CLARIFICAREA NR. 1 LA DOCUMENTATIA DE ATRIBUIRE
EXECUȚIE LUCRĂRI AUTOSTRADA BUZAU – FOCSANI TRONSON 2 km 4+600 – km 35+400 Vadu Pasii – Ramnicu Sarat;
COD UNIC DE IDENTIFICARE CONTRACT: 16054368/2022/2411/S10

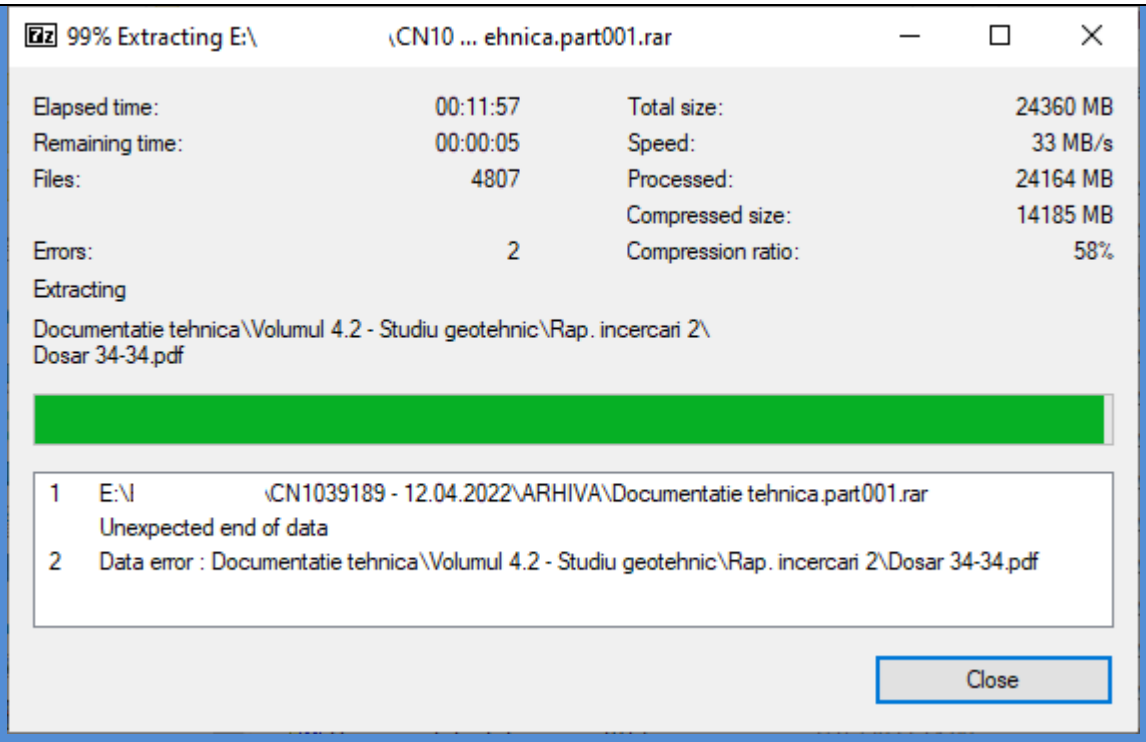
Intrebare 13	***Iluminat poduri/pasaje*** ***• in SF+PT sunt cerinte de iluminare cu AIL LED panouri fotovoltaice 8 poduri in in timp ce in schema " Sistem general de telegestiune al obiectelor aferente obiectivului "Autostrada A.7 Buzau-Focsani" sunt doar 6.***

• Cate aparate de iluminat cu LED alimentate cu panouri fotovoltaice trebuie sa luam in considerare pentru fiecare pod / TC.da obiect …… ? ***• Fiecare automat programabil trebuie sa fie echipat si cu router IP pentru comunicatie cu Dispeceratul ?*** ***• Automatul programabil conditioneaza nivelul de iluminat numai fata de senzorul crepuscular (nu este prevazut) sau fata de un ceas astronomic?*** ***• Senzorii antipolei trebuie sa interactioneze cu nivelul de iluminat?***
Raspuns 13	• ***" Sistem general de telegestiune al obiectelor aferente obiectivului "Autostrada A.7 Buzau-Focsani" sunt 6, deoarece sunt poduri peste Autostrada, acestea fiind iluminate cu stalpi cu panouri fotovoltaice.*** ***Cele 6 poduri cu panouri fotovoltaice sunt urmatoarele:*** - Pod pe drum exploatare Km 7 +600 - **obiect 21.1** - Pod pe drum exploatare Km 22 +420 - **obiect 21.2** - Pod peste DC10, Km 23+510 - **obiect 21.3** - Pod peste Dj203, Km 26+920 - **obiect 21.4** - Pod peste Dj203A, Km 30+453 - **obiect 21.5** - Pod peste Dj203P, Km 32+527 - **obiect 21.6.** ***Podurile*** **-** Pod peste Ramnicu Sarat si DN 22, Km 32+942;

- ***Numarul aparatelor de iluminat cu LED este mentionat in listele de cantitati si este completat in tabelul de mai jos.***

Pod pe drum exploatare Km 7 +600 - **obiect 21.1**	1
"TC.da obiect 21.1" : ["automat programabil ", "modul adresabil"]	1
"TC.da obiect 21.1" : "AIL LED 100W cu panouri fotovoltaice"	14
Pod pe drum exploatare Km 22 +420 - **obiect 21.2**	1
"TC.da obiect 21.2" : ["automat programabil ", "modul adresabil"]	1
"TC.da obiect 21.2" : "AIL LED 100W cu panouri fotovoltaice"	14
Pod peste DC10, Km 23+510 - **obiect 21.3**	1
"TC.da obiect 21.3" : ["automat programabil ", "modul adresabil"]	1
"TC.da obiect 21.3" : "AIL LED 100W cu panouri fotovoltaice"	14
Pod peste Dj203, Km 26+920 - **obiect 21.4**	1
"TC.da obiect 21.4" : ["automat programabil ", "modul adresabil"]	1
"TC.da obiect 21.4" : "AIL LED 100W cu panouri fotovoltaice"	16
Senzori antipolei	PROIECT
Pod peste Dj203A, Km 30+453 - **obiect 21.5**	1
"TC.da obiect 21.5" : ["automat programabil ", "modul adresabil"]	1
"TC.da obiect 21.5" : "AIL LED 100W cu panouri fotovoltaice"	14

Pod peste Dj203P, Km 32+527 - **obiect 21.6**	1
"TC.da obiect 21.6" : ["automat programabil ", "modul adresabil"]	1
"TC.da obiect 21.6" : "AIL LED 100W cu panouri fotovoltaice"	14
Pod peste Ramnicu Sarat si DN 22, Km 32+942	1
"TC.da ……." : ["automat programabil ", "modul adresabil"]	1
"TC.da ……..." : "AIL LED 100W cu panouri fotovoltaice"	NU
Pod la nod rutier DN22, Km 34+875	1
"TC.da ……." : ["automat programabil ", "modul adresabil"]	1
"TC.da ……..." : "AIL LED 100W cu panouri fotovoltaice"	NU

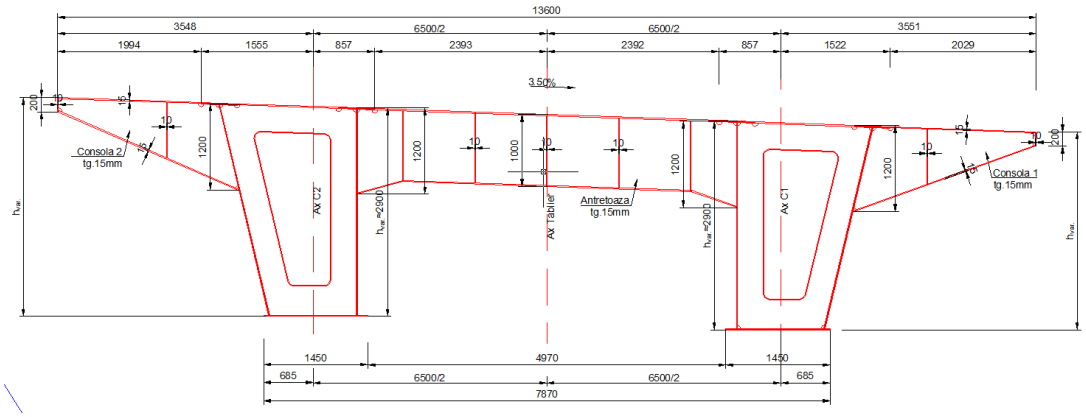
<table>
<tr><td>Intrebare 55</td><td>Va rugam sa clarificati daca pentru solutia aleasa TRASEU IULM POD IE.1.1.4 a fost efectuat un calcul de rezistenta privind “Confectii metalice carlige console etrier suspendat element de sustinere greu clema de fixare bratara capace - montaj din 2 in 2m”</td></tr>
<tr><td>Raspuns 55</td><td>Se va respecta lista de cantitati.
Antreprenorul este responsabil pentru elaborarea detaliilor de executie, iar alocarea costurilor aferente se vor regasi in cadrul articolului GI12.

Activitatea “GI.12 – Alocare costuri pentru elaborare detalii de executie”, este descrisa la pct A al Clauzei II.1.15 din Specificatii tehnice pentru Articole Generale.</td></tr>
<tr><td>Intrebare 56</td><td>Va rugam sa ne puneti la dispozitie toate schememe monofilare pentru tablourile electrice din CIC -Lot 2!
<table>
<tr><td>Tablou electric de distributie TG.OP conf schema electrica monofilara</td><td>buc</td><td>1.00</td></tr>

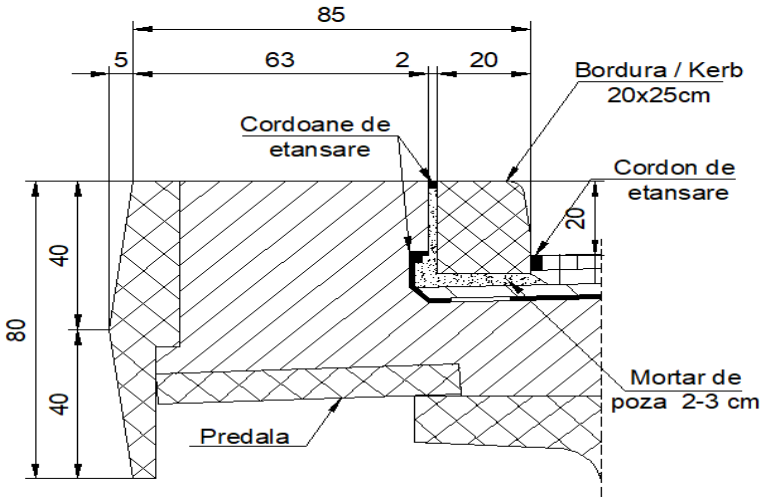
<tr><td>Tablou electric de distributie T.OP.P conf schema electrica monofilara</td><td>buc</td><td>1.00</td></tr>
<tr><td>Tablou electric de distributie T.OP.E1 conf schema electrica monofilara</td><td>buc</td><td>1.00</td></tr>
<tr><td>Tablou electric de distributie TV.OP conf schema electrica monofilara</td><td>buc</td><td>1.00</td></tr>
<tr><td>Tablou electric de distributie TG.G conf schema electrica monofilara</td><td>buc</td><td>1.00</td></tr>
<tr><td>Tablou electric de distributie TV.G conf schema electrica monofilara</td><td>buc</td><td>1.00</td></tr>
<tr><td>Tablou electric de distributie T.G.Z1 conf schema electrica monofilara</td><td>buc</td><td>1.00</td></tr>
<tr><td>Tablou electric de distributie T.G.Z2 conf schema electrica monofilara</td><td>buc</td><td>1.00</td></tr>
<tr><td>Tablou electric de distributie T.G.Z3 conf schema electrica monofilara</td><td>buc</td><td>1.00</td></tr>
<tr><td>Tablou electric de distributie TEPI conf schema electrica monofilara</td><td>buc</td><td>1.00</td></tr>

<tr><td>Tablou electric de distributie TGPA conf schema electrica monofilara</td><td>buc</td><td>1.00</td></tr>
<tr><td>Tablou electric de distributie T.CP conf schema electrica monofilara</td><td>buc</td><td>1.00</td></tr>
<tr><td>Tablou electric de distributie TPA 1/2 conf schema electrica monofilara</td><td>buc</td><td>1.00</td></tr>
<tr><td>Tablou electric de distributie T.EPR conf schema electrica monofilara</td><td>buc</td><td>1.00</td></tr>
</table></td></tr>
</table>

Tablou electric de distributie T.EXT conf schema electrica monofilara	buc	1.00
	Tablou electric de distributie TG.GEN conf schema electrica monofilara	buc	1.00
	Tablou electric de distributie T.SIA conf schema electrica monofilara	buc	3
	Tablou electric de distributie T.TP conf schema electrica monofilara	buc	1.00

Raspuns 56	Schemele monofilare aferente tablourilor electrice din cadrul **CIC DN 22 aferent Tronson 2: km 4+600 – km 35+400 Vadu Pasii – Ramnicu Sarat** - se regasesc in cadrul Documentatiei tehnice postate pe SEAP conform Anexei 1: Scheme monofilare aferente tablourilor electrice din cadrul CIC DN 22 Lot1 – Tronson 2 atasata prezentei Clarificari. A se vedea **Anexa nr. 5 la prezenta Clarificare - Anexa 1_ Scheme monofilare aferente tablourilor electrice din cadrul CIC DN 22 Lot1 – Tronson 2.**
Intrebare 57	***Va rugam sa atasati detaliu pentru rigola carosabila aferenta normei D7, intrucat nu exista detaliu aferent acesteia.***
Raspuns 57	A se vedea **Raspunsul nr. 29** din prezenta Clarificare.
Intrebare 58	**In cadrul *Specificatiilor tehnice ART GEN* se specifica:** ***„ II.1.2 Organizarea de santier*** Antreprenorul isi va gasi locul sau locurile pentru a-si stabili organizarea de santier in care sa amplaseze birourile, atelierele, depozitele, utilajele etc.’’; **In cadrul documentului *Specificatii la cap. 3.6 :*** **3.6 ORGANIZAREA DE SANTIER** Antreprenorul va utiliza locul sau locurile stabilite la momentul depunerii ofertei pentru a-si stabili Organizarea de santier in care sa amplaseze birourile, atelierele, depozitele, utilajele, etc., tinand cont de locatiile propuse in acordul de mediu si pentru care a fost realizata evaluarea impactului asupra mediului in cadrul procedurii de mediu cu respectarea conditiilor ce se impun pentru alegerea acestor amplasamente. La finalizarea partilor relevante ale Lucrarilor, pentru care au fost prevazute lucrari temporare, Antreprenorul isi va muta birourile, atelierele, depozitele, utilajele, imprejmuirea, dispozitivele grele, etc., va curata Organizarea de santier si va realiza alte lucrari pentru a aduce Organizarea de santier la conditiile sale initiale. Antreprenorul va localiza de asemenea si propriile zone de colectare si depozitare a reziduurilor si a materialelor nedorite, in conformitate cu regulamentele si procedurile locale privind transportul si depozitarea. Antreprenorul va obtine toate aprobarile necesare de la autoritatile locale si de la altii pentru organizarea de santier din fondurile proprii. ***Va rugam sa ne precizati daca Ofertantii trebuie sa-si gaseasca locatie pentru Organizarea de santier sau daca se vor folosi cele propuse in Acordul de Mediu. In cazul in care, se vor folosi Organizarile impuse in Acordul de Mediu, va rugam sa ne puneti la dispozitie Schitele Organizarilor de saniter, Extras din Cartea Funciara pentru a putea intocmi plansa aferenta Organizarii de santier de unde sa reiasa toate dotarile ce vor urma a fi amplasate. Totodata, in cazul in care se vor folosi Organizarile de Santier din Acordul de mediu, va rugam sa ne precizati daca acestea se vor pune la dispozitie cu titlu gratuit.***

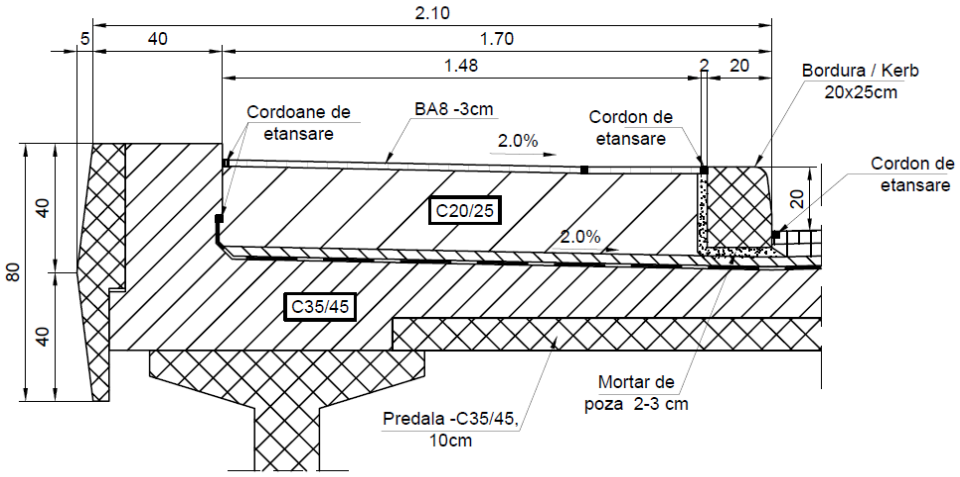
Raspuns 71	Antreprenorul este responsabil pentru elaborarea detaliilor de executie, iar alocarea costurilor aferente se vor regasi in cadrul articolului GI12.

Activitatea **"GI.12 – Alocare costuri pentru elaborare detalii de executie"**, este descrisa la pct A al Clauzei II.1.15 din Specificatii tehnice pentru Articole Generale. In cadrul proiectului tehnic au fost respectate cerintele Caietului de Sarcini fiind prevazute schele mobile de vizitare si intretinere pentru fiecare deschidere a structurilor metalice, reflectata in listele de cantitati prin estimarea unei cantitati de confectie metalica.
Intrebare 72	***În ceea ce privește izolatorii seismici, vă rugăm să ne comunicați graficul de încărcare verticală și orizontală, inclusiv capacitatea de rotație și de deplasare, în afară de dimensiuni.***
Raspuns 72	Caracteristicile izolatorilor seismici cu plumb au fost puse la dispozitia Ofertantilor in cadrul Documentatie Tehnice aferente procedurii de licitatie. Acestea sunt sintetizate tabelar pe tipuri de suprastructuri in cadrul Volumului 10: Caiete de sarcini, Subvolumul 10.2: Lucrari poduri, Capitolul 10. APARATE DE REAZEM. DISPOZITIVE ANTISEISMICE.
